## 改善箇所説明図②

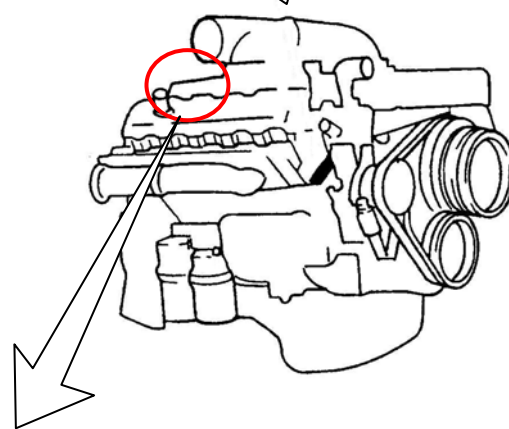
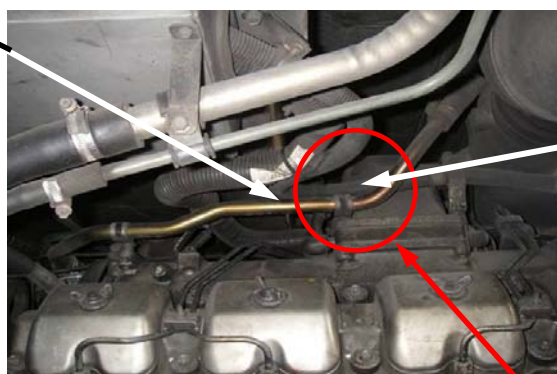
基準不適合発生箇所

原動機室上部のオルタネータ用電気配線の取り回しが不適切なため、当該電気配線がエアチューブ用固定クランプと接触しているものがある。そのため、そのまま使用を続けると、原動機の振動等により当該電気配線及びエアチューブが損傷し、最悪の場合、充電及びエア充填不良となるおそれがある。

全車両、当該電気配線を新品と交換するとともに、取り回しを変更する。また、エアチューブに損傷がある場合は、新品と交換する。

識別：電気配線の被覆表面に、白色ペイントを塗布する。
